対策箇所説明図

対策内容

(A-A断面拡大図)

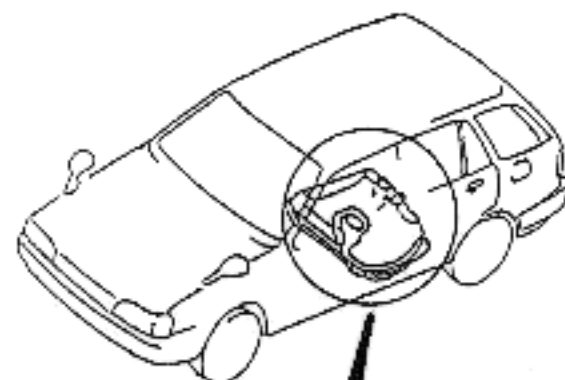
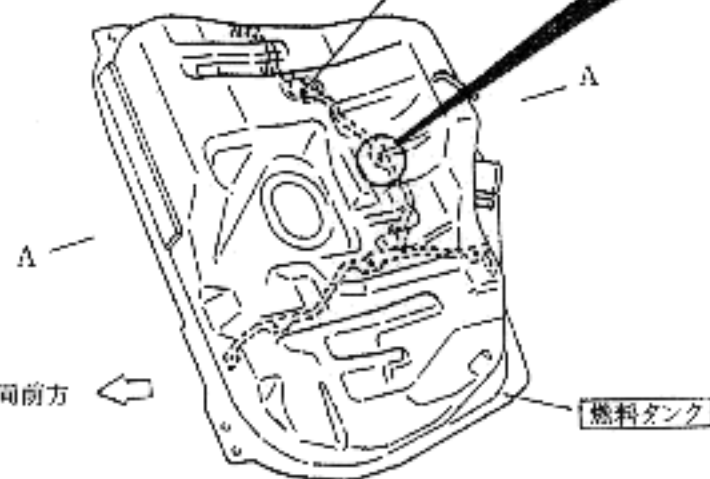
溶接部

欠陥発生箇所

溶接箇所が不適切なため、タンク上板との溶接部に亀裂が発生する。

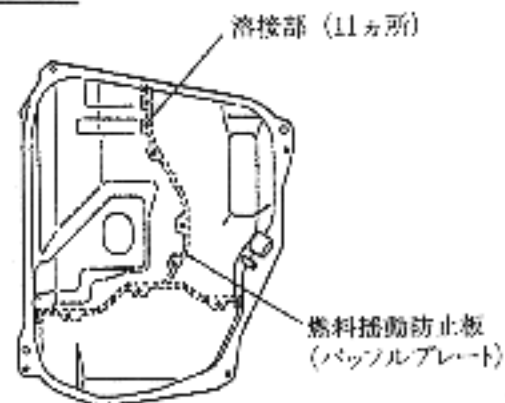
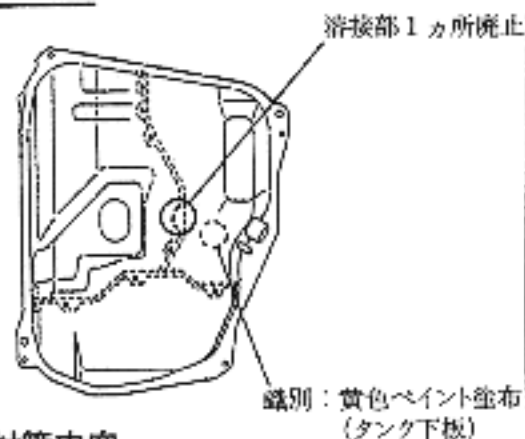
対策前

対策後

(全車両、燃料タンクを対策品と交換する。)
